Hvidbog for forslag til Lokalplan 304

Der er indkommet fem høringssvar til lokalplanen:

Ledningsplan, der bl.a. viser vandledning på matr. 9a

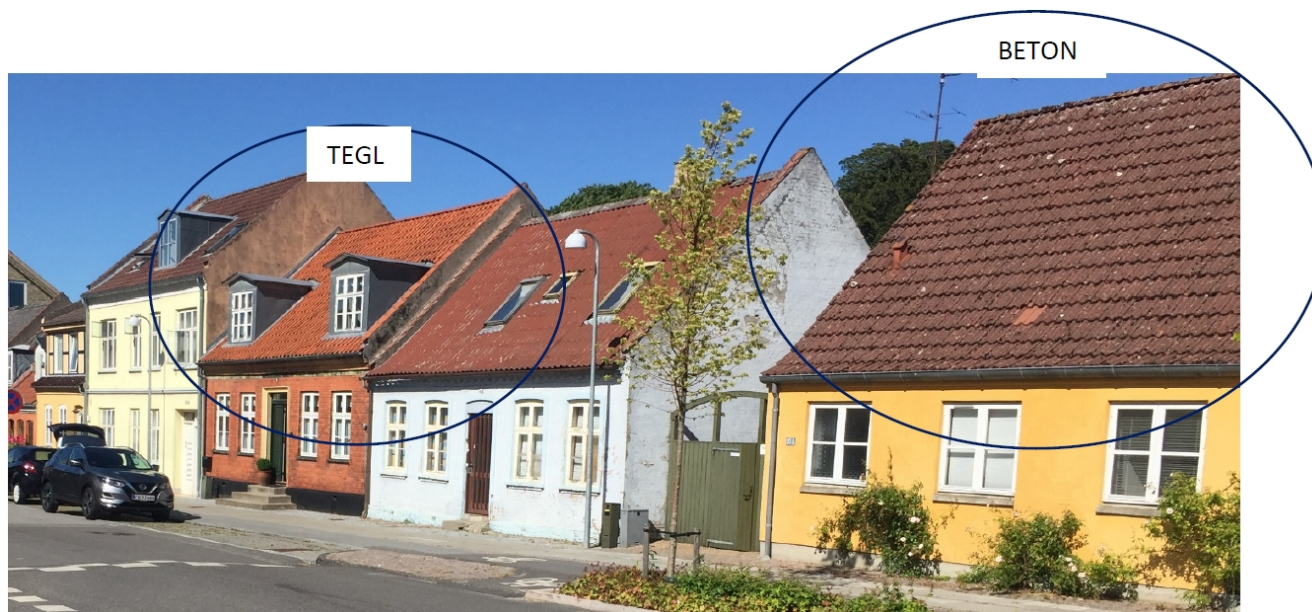
Overordnet emne - kort resume af indsigelse	Lokalplanens indhold - hvad der står i lokalplanforslaget om emnet	Administrationens indstilling - samt eventuel begrundelse
Udsyn til og fra kirken "...det bør sikres, at der i forbindelse med opførelsen af boliger på det grønne område nord for Vigersted Kirke, fortsat vil være udsyn fra kirken til det grønne område med birketræerne, og at indsynet til kirken fra Vigersted Bygade øst for det aktuelle lokalplanområde opretholdes." (RS)	Lokalplanen indeholder bestemmelser om at sammenbyggede boliger maksimalt må udgøre 3 boligenheder (§7.6), og med en indbyrdes afstand på min. 5 m. (§7.9) – Disse begrænsninger er for at sikre mellemrum i bebyggelsen, som skal bevare adgangen og udsynet fra Vigersted Bygade til det grønne område og kirken.	Det indstilles, at lokalplanen ikke ændres i forhold til denne bemærkning.
Vandledning gennem delområde 1 "Vores vandledning går tværs ind over den grund som man vil bygge på og over til den gamle skole på grund 3c /Vigersted Bygade 47; der er vores lukkehane til vandet ovre. Dette skal der tages hensyn til dette	Lokalplanen indeholder intet kort der viser vandledningens placering.	Det indstilles, at der tilføjes en ledningsplan, med illustration af vandledning, til lokalplanens kortbilag.
